SAMARITANA, V.LO

1914

Descrizione prestazionale dell'intervento

Foto del rilievo

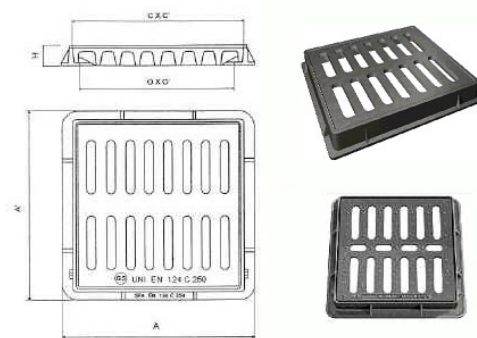
Criticità

Caditoia inadeguata

Sostituzione della caditoia con nuovo manufatto che verrà incassato e reso perfettamente complanare al pavimento. La caditoia non dovrà presentare fessure tali da costituire ostacolo o pericolo rispetto a ruote, tacchi o bastoni. I vuoti non potranno essere attraversati da sfere di diametro superiore ai 20 mm (preferibilmente non superiore a 15 mm); eventuali fessure parallele dovranno essere poste in senso ortogonale alla principale direzione di marcia.

Occorre fare una buona rasatura della finitura superficiale per evitare di creare altre criticità sulla pavimentazione per le persone con difficoltà motorie.
